广东新广厦建筑设计院有限公司
设计变更通知单

建设单位	梅州市顺投实业有限公司	日期	2026.01.23
工程名称	梅州市顺投实业有限公司新建梅州市顺投实业创业家园项目

根据建设方意见,方案作以下调整(附图)

5层平面图修改后

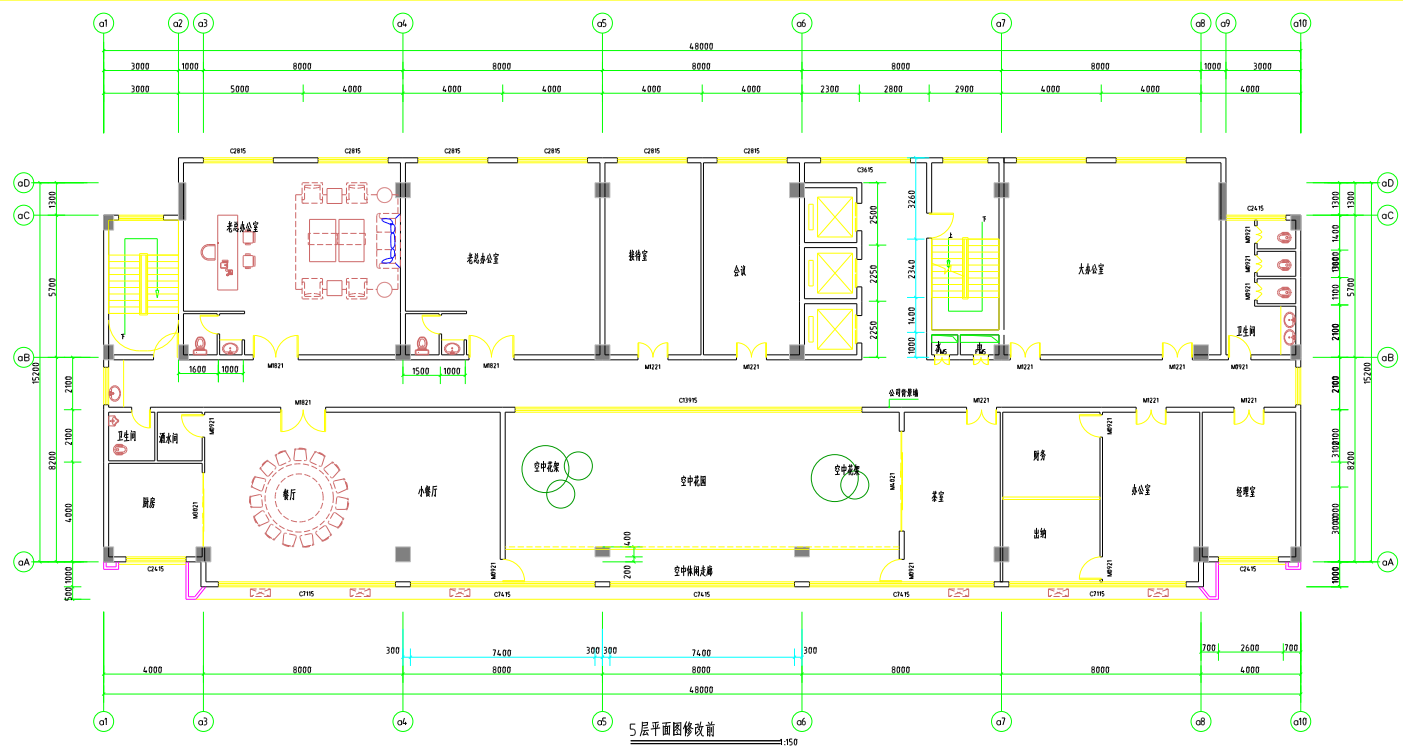
- ①-③-⑧ 轴门洞改为窗, ---、--- ③ 轴窗改为门洞。⑦ ⑧
- 取消大堂和商业用房 轴位置隔墙。⑤
- 商业用房 轴位置加隔墙。
- 前台和大堂在 轴位置加隔墙留门洞。
- 5.5层大办公室内增加防空警报间。

2-3层平面图修改后 1:150

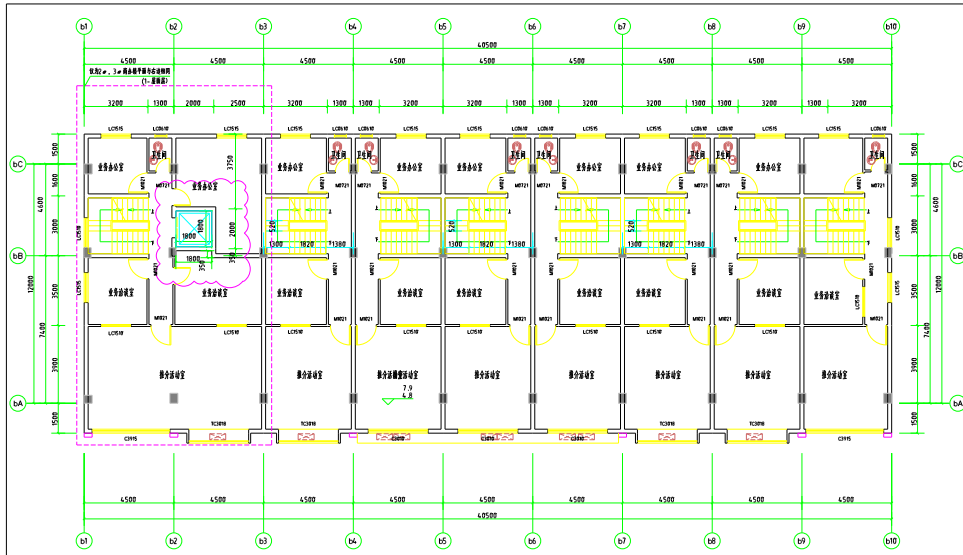
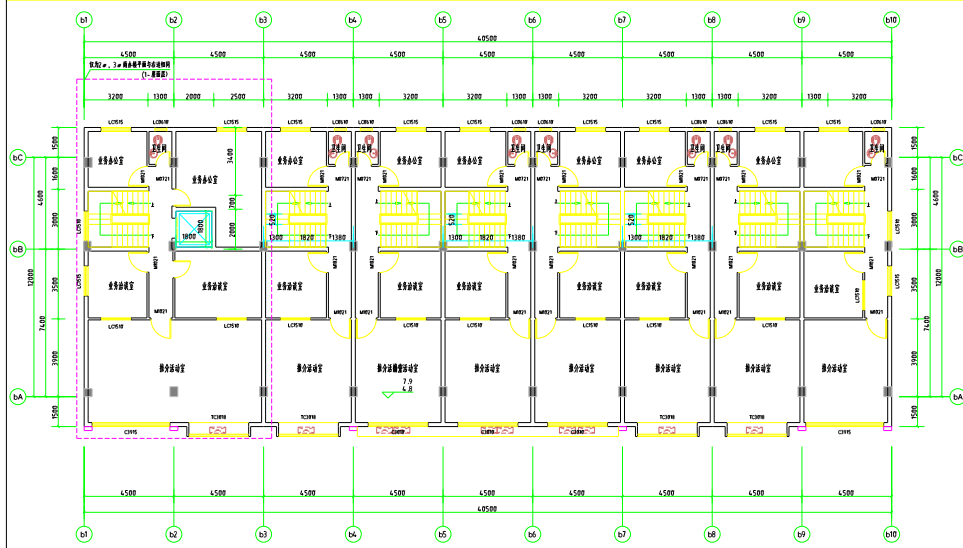
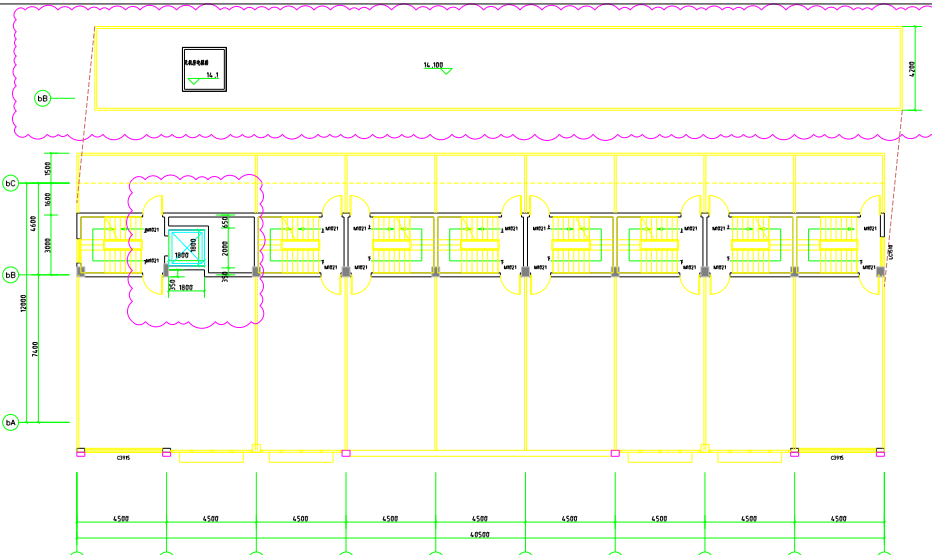
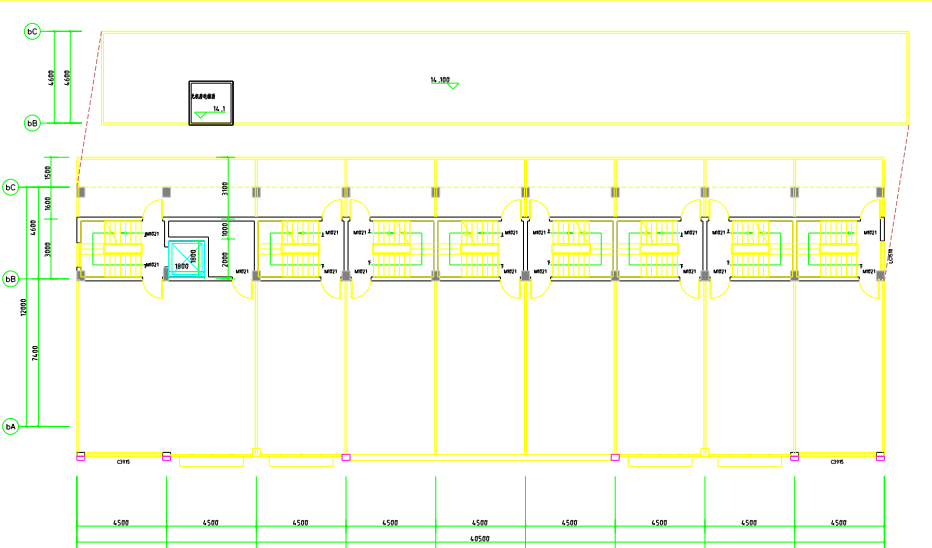
2# 商业楼

- 电梯由 轴位置 轴位置平移35cm。
- 楼梯顶飘板调整为前后飘出50cm。

3# 商业楼

- 3# 商业楼与2# 商业楼2、3层不同部分分开表示。
- 楼梯顶飘板调整为前后飘出50cm。

1#人才型公寓综合大楼修改后 1:120

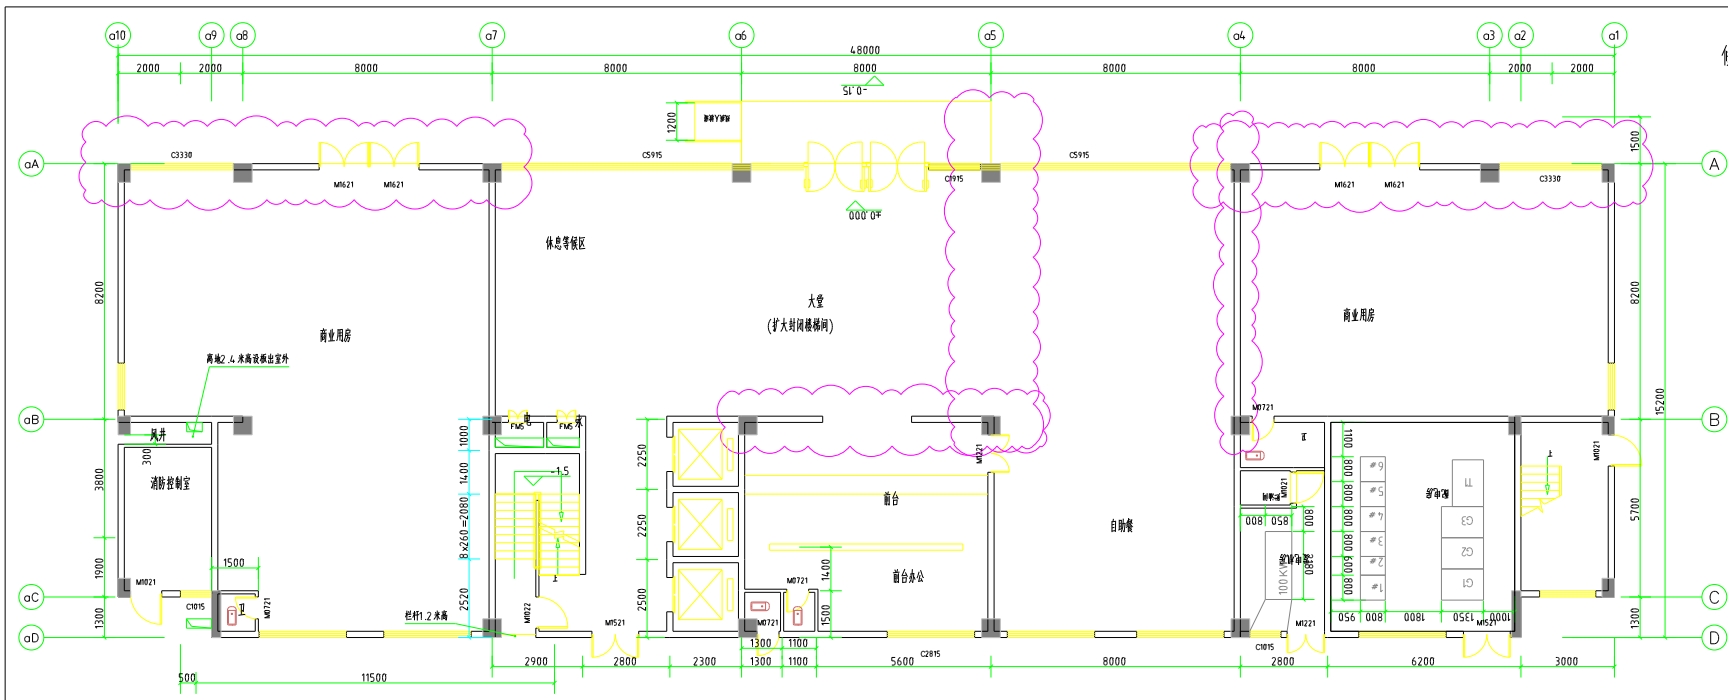
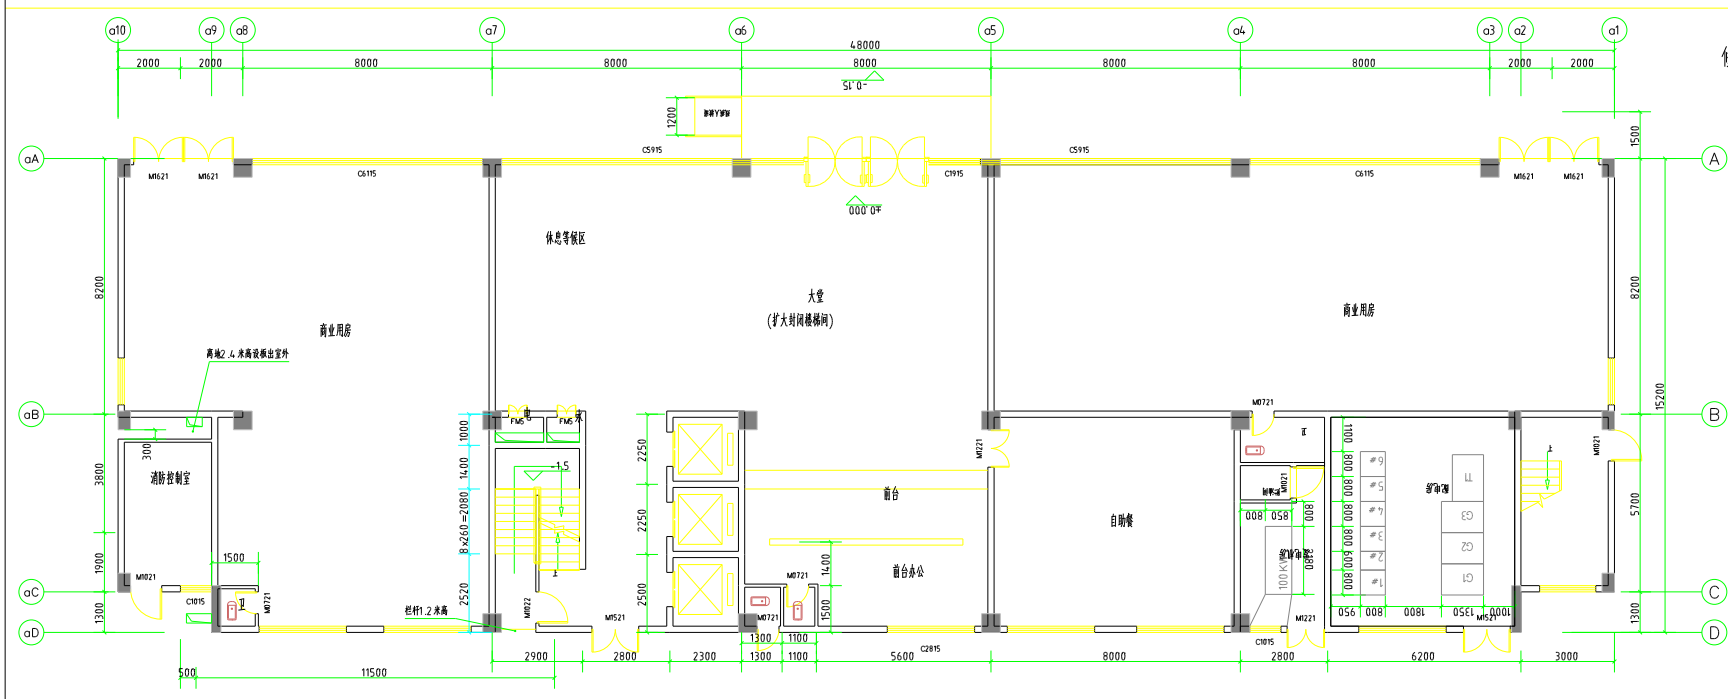
1# 人才型公寓综合大楼
